申請者名 日本原子力発電株式会社

東海第二発電所発電用原子炉設置変更許可申請書

本文及び添付書類の一部補正

令和3年6月25日付け総室発第29号をもって申請しました東海第二発電所発電用原子炉設置変更許可申請書（発電用原子炉施設の変更）の本文及び添付書類を下記のとおり一部補正します。

第 5-1 図 基準地震動 S<sub>s</sub> の応答スペクトル（NS 方向）

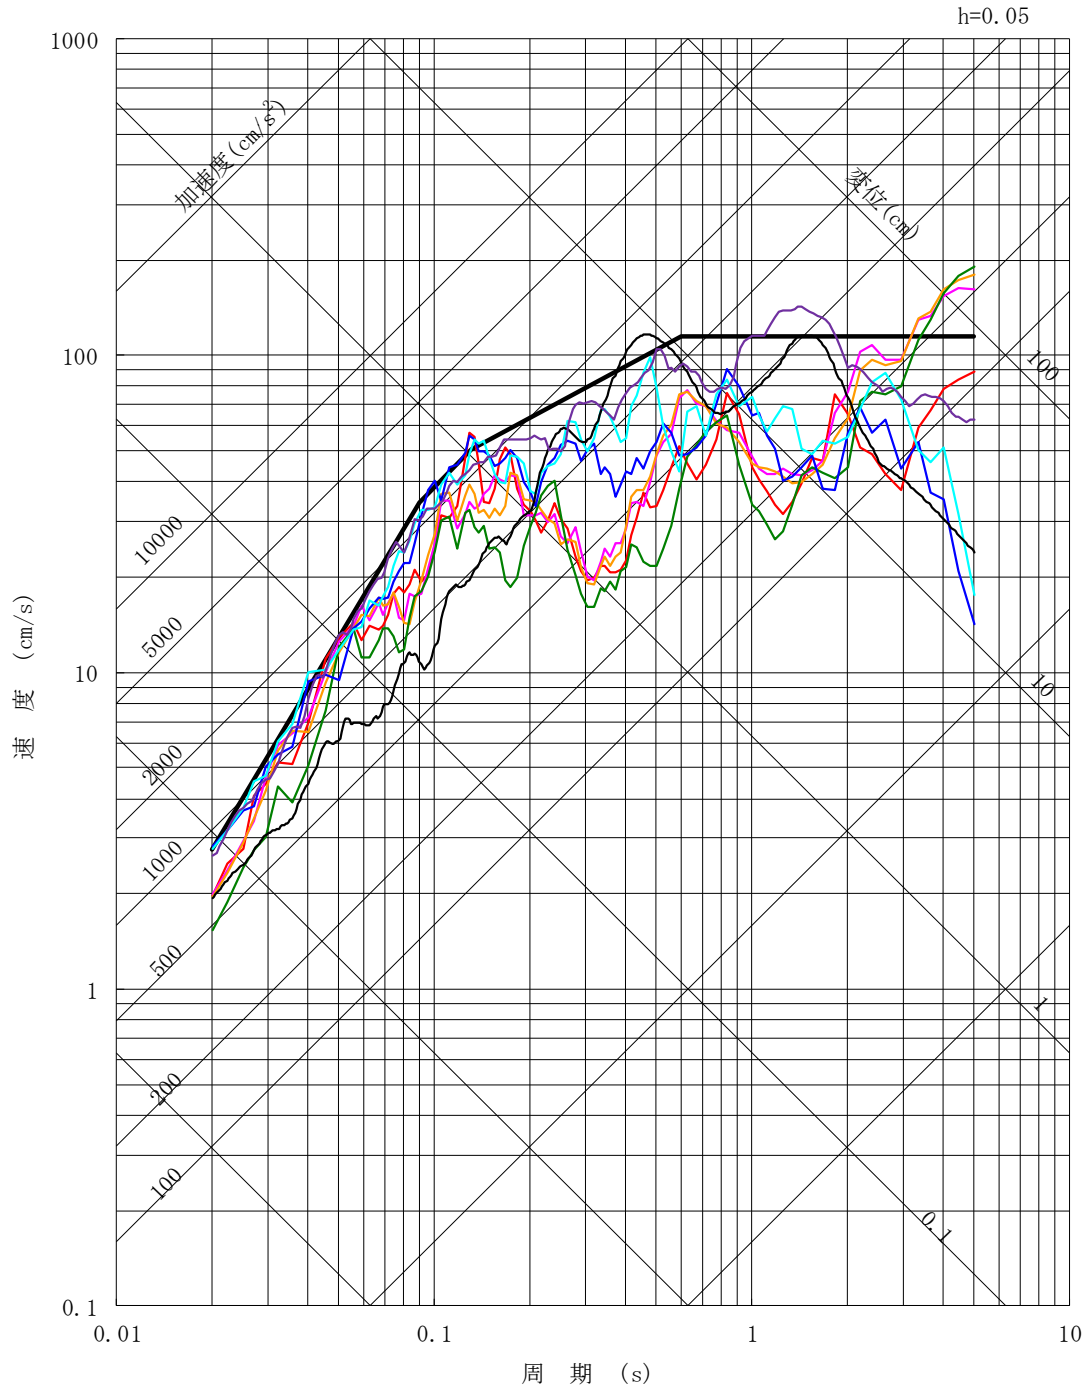
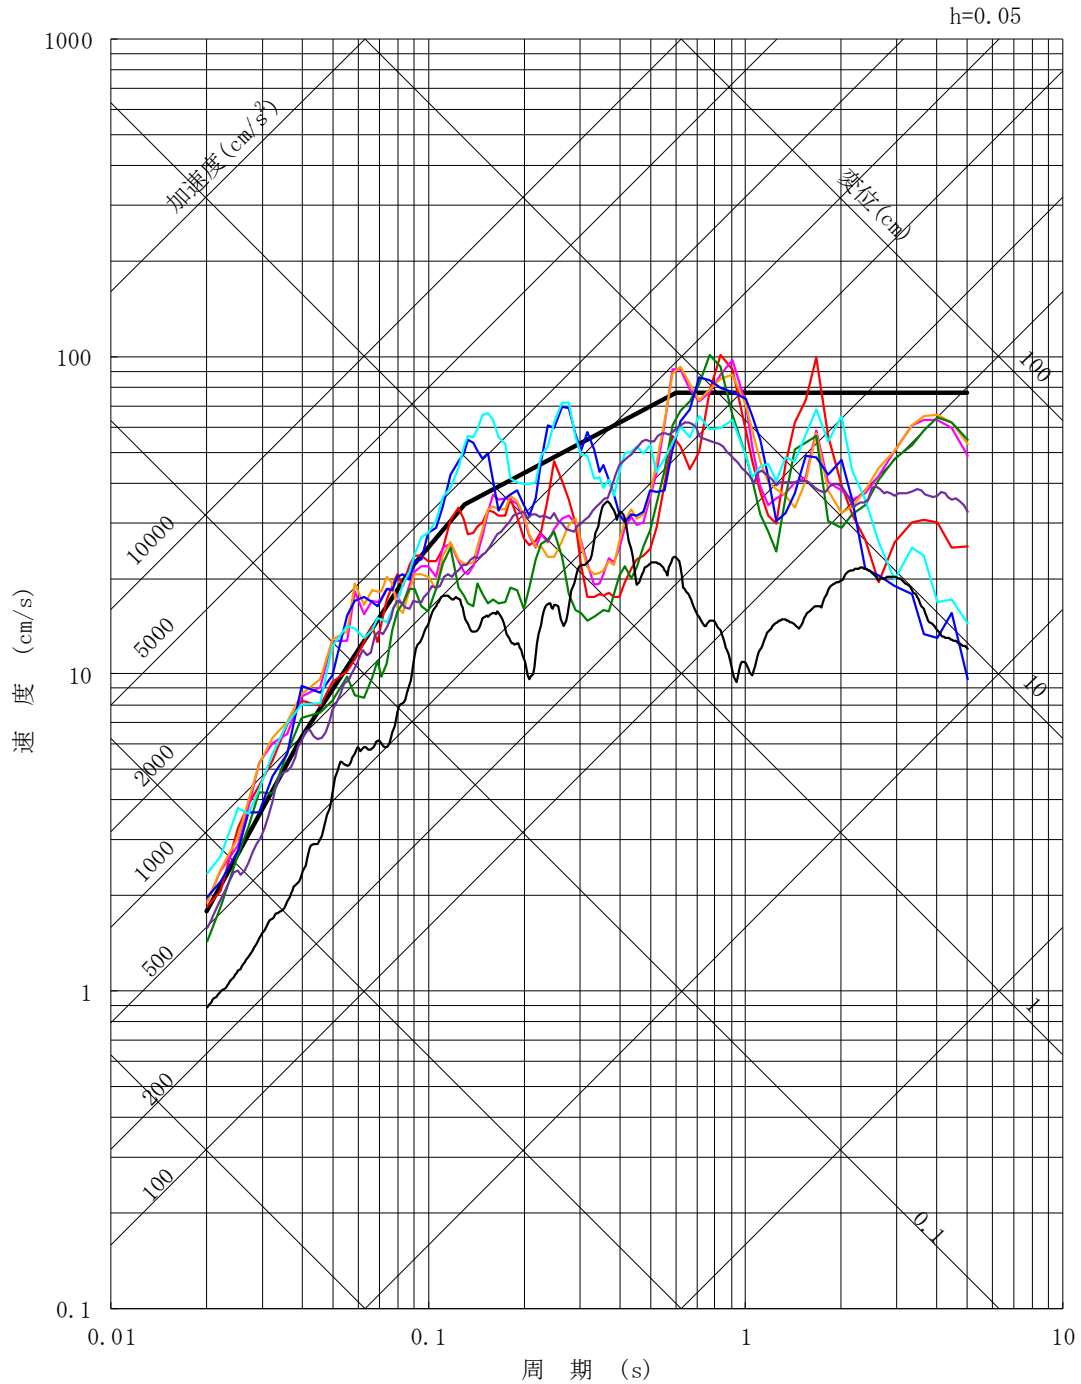
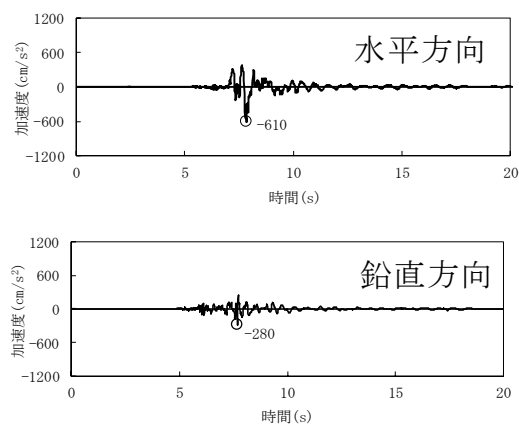
頁	行	補 正 前	補 正 後
-11-		(記載の変更)	別紙-2 のとおり変更する。
~			
-13-			
-18-		(記載の変更)	別紙-3 のとおり変更する。

第 3.6-34 図 (1) 解放基盤表面における標準応答スペクトルに基づく地震動の時刻歴波形（正弦波の重ね合わせによる位相を用いる方法による）

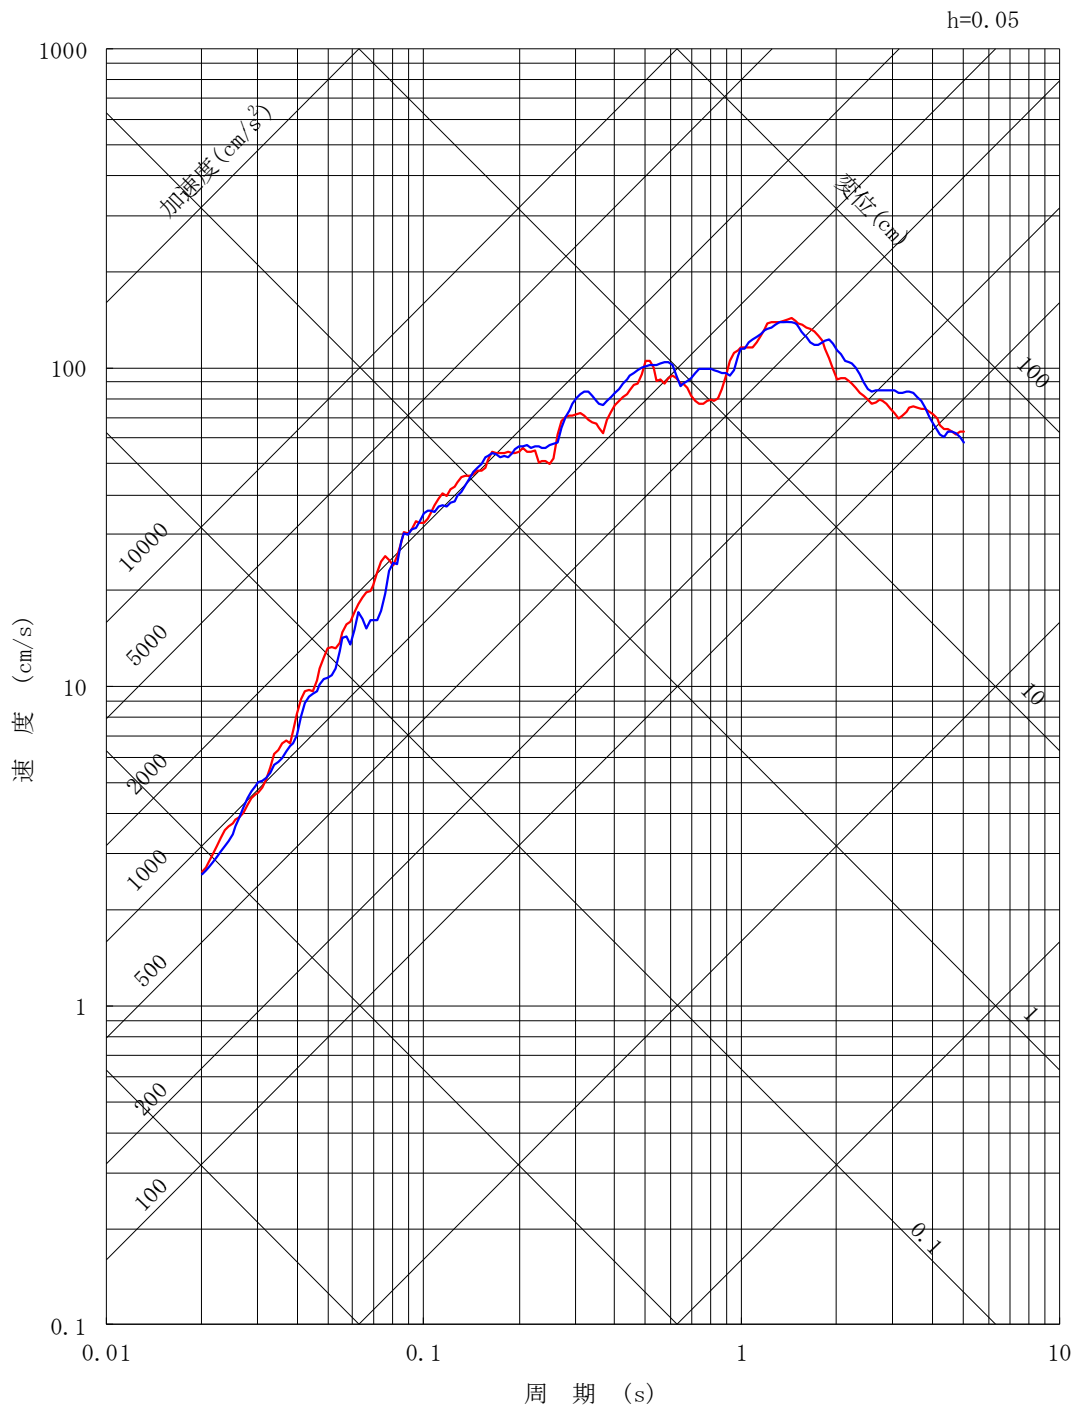
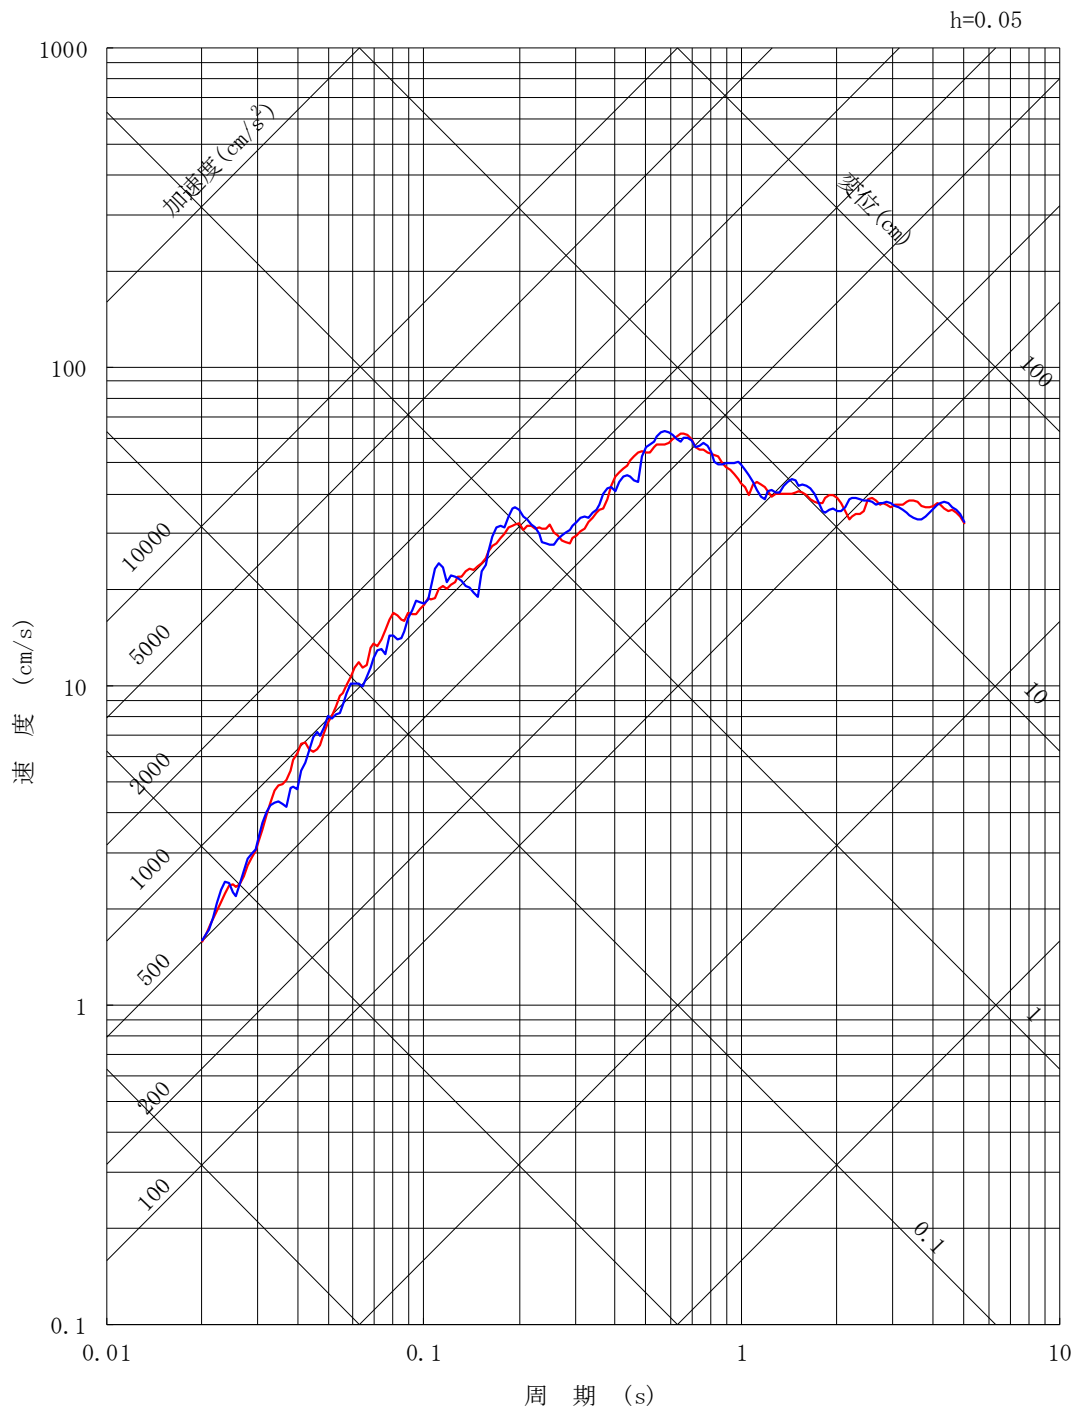
頁	行	補 正 前	補 正 後
6-3-5	上 10 と 上 11 の 間	(記載の追加)	<p>形を第3.6-34図，応答スペクトルを第3.6-35図に示す。これらによると，応答スペクトルでは差が生じないが，時刻歴波形では正弦波の重ね合わせによる位相を用いる方法で検討した地震動の方が強震部の継続時間が長いことから，正弦波の重ね合わせによる位相を用いる方法を選定することとする。</p> <p>「震源を特定せず策定する地震動」の応答スペクトルを第 3.6-36 図に示す。</p> <p>別紙-6-3-3 のとおり追加する。</p>
